Statické posouzení vnějšího předloženého schodiště  
stávajícího objektu ZŠ Sever v České Lípě

## **Zápis statika**

z provedené kontrolní prohlídky vnějšího předloženého schodiště  
stávajícího objektu ZŠ Sever v České Lípě

**Obrázek 1, 2 – Pohled na vnější předložené schodiště**

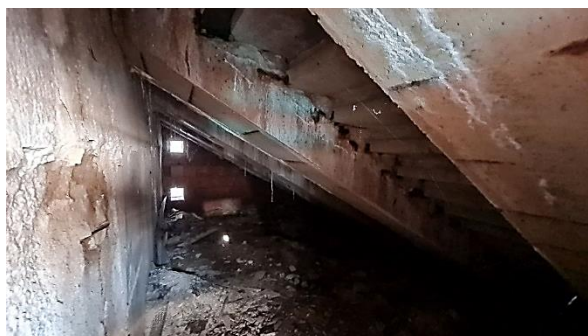
- Stávající betonové povrchy a omítky nosné konstrukce vnějšího předloženého schodiště a zděných stěn jsou dožilé jsou poškozené od průsaků a zatékání

srážkovou vodou, dále od zvýšené vlhkosti vlivem vztlínání zemní vlhkosti z podloží. Stávající betonové povrchy jsou poškozeny korozí betonu a výztuže, stávající omítky jsou nepřilnavé k podkladnímu povrchu.

- Návrh výhledových opatření => Pro eliminaci budoucích poškození vlivem průsaků a zatékání srážkovou vodou při další generální opravě vnějšího předloženého schodiště doporučuji provést nové klempířské konstrukce, které spolehlivě svedou srážkovou vodu, aniž by docházelo k zatékání do nosné konstrukce vnějšího předloženého schodiště a zděných stěn. Dále doporučuji stávající betonové povrchy mechanicky očistit, oklepat od nepřilnavých částí vlivem koroze betonu a výztuže, s aplikací sanačních materiálů pro betonové konstrukce, tj. s aplikací adhezního spojovacího můstku, sanační omítky se zakončením vrchním sjednocujícím hydrofobním nátěrem. Dále doporučuji stávající dožilé omítky zděných stěn mechanicky odstranit osekáním s náhradou za vhodné sanační omítky, vhodné do zděných konstrukcí s existující zemní vlhkostí nebo s náhradou za nové exteriérové předstěny z cementotřískových desek na nosný kovový rošt, dále kotvený do stávajících železobetonových konstrukcí a zděných stěn.
